Wydział Zamówień Publicznych
Komendy Stołecznej Policji

3029/2786/24

Dotyczy: postępowania prowadzonego w trybie podstawowym na „Budowę nowej siedziby Komisarzatu Policji Warszawa Włochy wraz z niezbędną infrastrukturą techniczną – etap II” nr WZP-2786/24/193/IR.

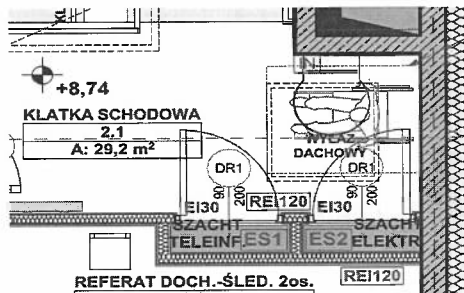
Pytanie nr 192:

Prosimy o zestawienie/specyfikację drzwi DR1 i DR2.

Zamawiający informuje, że zgodnie z odpowiedzią biura projektowego w załączeniu.
